Oggetto: Osservazioni alla Relazione intitolata “CAVA FARAONA ATec2 – Comuni di Travedona Monate e Ternate (VA) – PIANO DI MONITORAGGIO AMBIENTALE – Relazione Quadrimestrale Gennaio – Aprile 2016” E DOCUMENTI ANNESSI O ALLEGATI

Relazione Generale - Parte Introduttiva (consegnata a giugno 2016)

Figura 1. Confronto tra gli intervalli di incertezza degli apporti idrici al laghetto di cava simulati attraverso il modello concettuale HyMOD con parametri di letteratura (linea rossa e bande grigie)

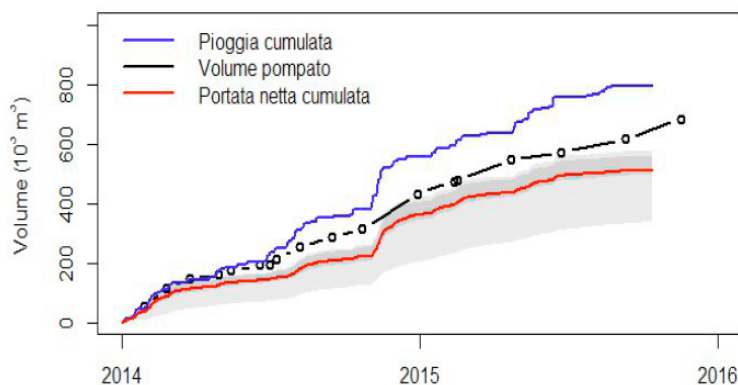
Tabella 10. I volumi sollevati dal laghetto non sembrano giustificabili sulla base delle sole acque di origine meteorica ruscellanti in superficie sulla base della modellistica afflussi-deflussi predisposta dai consulenti DICAM (v. Figura 1). Una possibile giustificazione potrebbe trovarsi nella modifica dell'estensione del bacino topografico del laghetto di cava conseguente all'attività estrattiva. La verifica di questa possibilità richiede la disponibilità di un nuovo modello digitale delle quote del terreno dell'area di cava ad elevata risoluzione (ad es. 5m), con altimetrie e superfici topografiche aggiornate. V. anche osservazioni alla relazione sul Monitoraggio morfologico (allegato IV).
